Expediente:	<b>051480440235</b>
Radicado:	<b>RE-00133-2023</b>
Sede:	<b>REGIONAL VALLES</b>
Dependencia:	<b>DIRECCIÓN REGIONAL VALLES</b>
Tipo Documental:	<b>RESOLUCIONES</b>
Fecha:	<b>12/01/2023</b>
Hora:	<b>15:41:29</b>
Folios:	<b>12</b>

### POR MEDIO DE LA CUAL SE OTORGA UN PERMISO DE VERTIMIENTOS Y SE ADOPTAN OTRAS DETERMINACIONES

6. Que técnicos de la Corporación procedieron a evaluar la información presentada y a realizar visita técnica al predio de interés el día 25 de noviembre de 2022, generándose el informe técnico **IT-00139 del 10 de enero de 2023**, dentro del cual se formularon las siguientes observaciones y conclusiones:

**Imagen 3.** Concepto de Usos del suelo para el predio identificado con FMI 020-174751

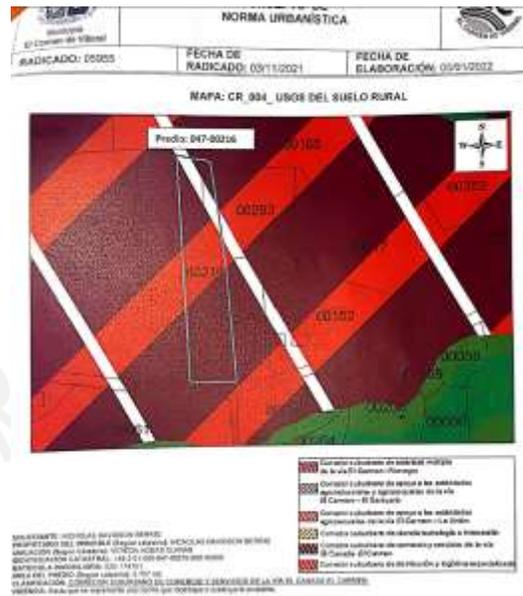
**No obstante**, en el apartado de “DESCRIPCION: CABIDA Y LINDEROS” del FMI 020-174751 se afirma que “LOS LINDEROS CONSTAN EN LA ESCRITURA N. 1377 DEL 09/08/96 DE LA NOTARIA 17. DE MEDELLIN CON UNA AREA DE 9.210 MTS 2. LOS LINDEROS CONSTAN EN LA ESCRITURA 1783 DEL 28-05-2009 DE LA NOTARIA 11 DE MEDELLIN, CON UN AREA DE 9.205.2 MTS2”, lo cual sigue sin coincidir con el área que el interesado afirma que tiene el polígono del cultivo (Imagen 2). Esto es confirmado con el certificado de usos del suelo presentado para el FMI 020-174751, donde se observa

con claridad que el polígono del predio tiene forma rectangular vertical y no de "L" invertida tal y como lo afirma el usuario. A continuación, se observa lo reportado:

Por lo descrito y **en concordancia** con lo reportado en el **FMI** y el **Certificado de Usos del Suelo** para el predio No. 020-174751, en adelante se asumirá que el polígono del proyecto es el siguiente, donde se tiene un área aproximada de 3.2 Ha en cultivo de flor de corte:

**Imagen 5.** Zonificación ambiental según el SIG de CORNARE.

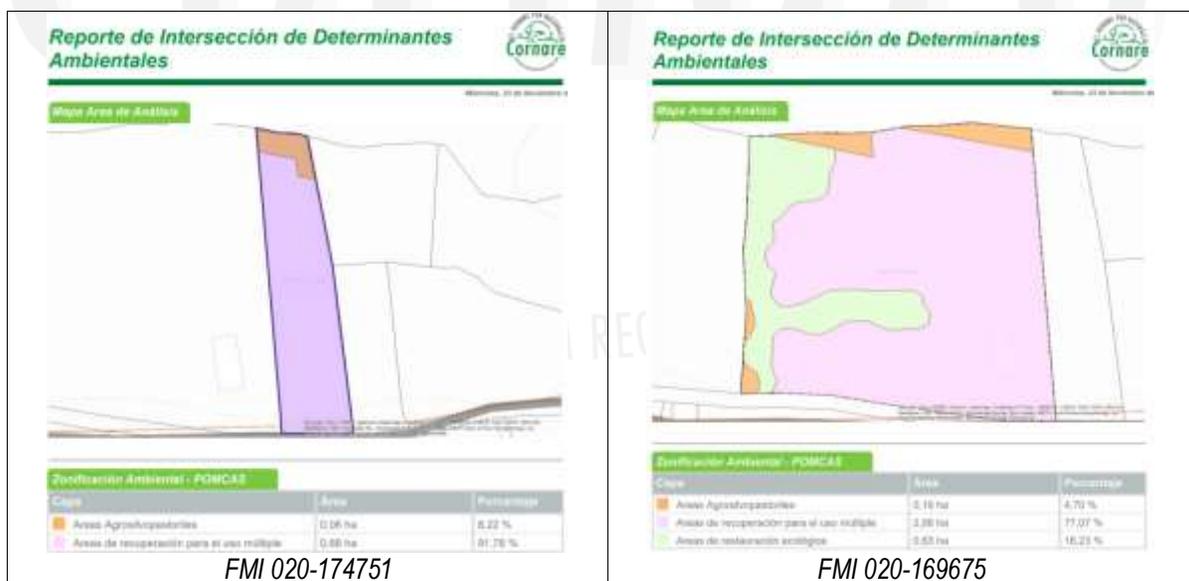
Según el Sistema de Información Geográfico (SIG) de CORNARE, el predio identificado con FMI 020-169675 tiene 0.16 Ha en áreas agrosilvopastoriles, 2.68 Ha en Áreas de recuperación para el uso múltiple y 0.63 Ha en áreas de restauración ecológica; y el predio identificado con FMI 020-174751 tiene 0.06 Ha en áreas agrosilvopastoriles y 0.68 Ha en Áreas de recuperación para el uso múltiple, tal y como se observa a continuación:

Las zonas ocupadas por el cultivo dentro de los predios, corresponden a las agrosilvopastoriles y de recuperación para el uso múltiple, dentro de estas categorías se permite la producción agrícola, ganadera y de

uso sostenible de recursos naturales y las áreas urbanas, por lo que la actividad existente esta acorde con los usos del suelo según el certificado de usos del suelo y el SIG de CORNARE.
